Zusammenfassung und Bewertung der Vorstudie „ÖV-Linienführung im Kreis Siegen-Wittgenstein“

Haltestelle Freudenberger Straße, © 2020 plan:mobil

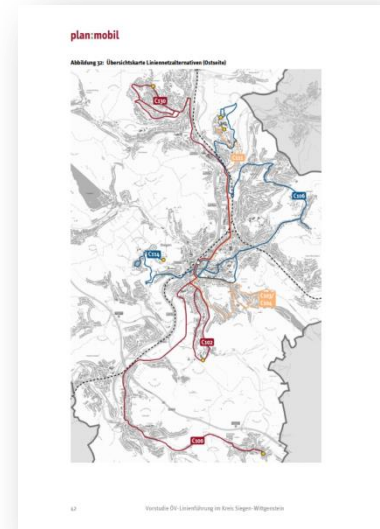
Als Resultat lässt sich festhalten, dass ein **Verzicht eines Wiederaufbaus** der „Hufeisenbrücke“ den ÖPNV mit allen Vorschlägern aus der Vorstudie **überwiegend verschlechtern als verbessern** würde. Insbesondere der Vorschlag 1a) die Linien aus Richtung Westen an der Freudenberger Straße enden zu lassen, würde **erhebliche Nachteile für die Fahrgäste** im Sinne einer **Exklusion statt Inklusion** bedeuten.

Haltestelle Siegen ZOB D, © 2020 plan:mobil

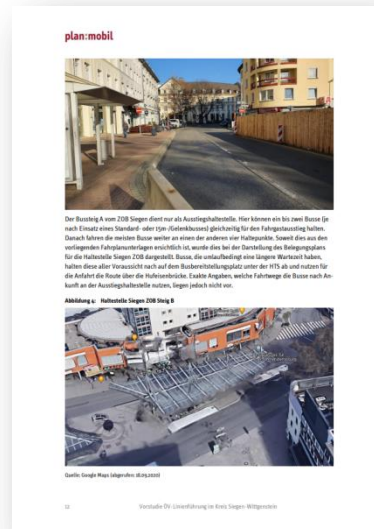
Würden trotz der zum Teil Verschlechterungswirkung für den ÖPNV alle aus der Vorstudie beschriebenen Vorschläge umgesetzt, wären dennoch **weiterhin ca. 60 % der heutigen benötigen Pausenstellplätze (20) auf der ZOB-Seite** vorzuhalten.

Die **Vorstudie gibt auf diese grundsätzliche Problematik keine Antwort.**

Die vorgeschlagenen **Haltepositionen am Bussteig D** reichen dafür vsl. nicht aus bzw. sind für die Wendemöglichkeiten mit einem Gelenkbus (Linie R10) **ungeeignet**.

Busbereitstellungsplatz, © 2020 plan:mobil

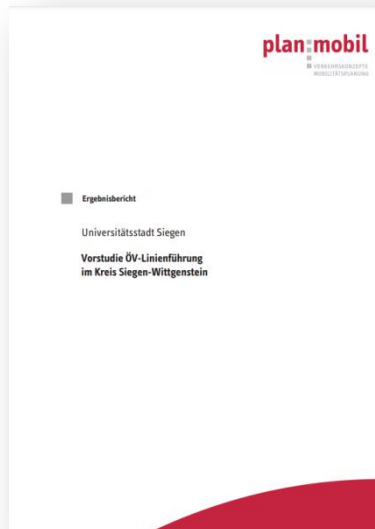
Durch den Wegfall der Verbindung „Hufeisenbrücke“ werden entweder für die Umlaufbildung **viel längere Wege erforderlich** (z. B. über den Fischbacherberg oder Wellersbergtunnel) **oder sie können nicht mehr stattfinden. Besonders kritisch** wird es, wenn es z. B. für die aus dem Bündel Nordwest aus dem Kreis Olpe einzigen beiden vorhandenen **Linien R51 und R53 keine betriebliche Verbindung** mehr existiert.

Allgemein kritisch und in der Vorstudie nicht berücksichtigt ist die Kapazitätssituation im Linienbündel Mitte: für einen optimalen Betriebsablauf ist das Bündel auf eine Vermischung der Linien im Schülerverkehr angewiesen. Hier bedarf es einer genauen Prüfung durch die VWS.

Der Wegfall wird den ÖPNV verteuern. Es gilt eine Kosten-Nutzen-Rechnung zu erstellen.
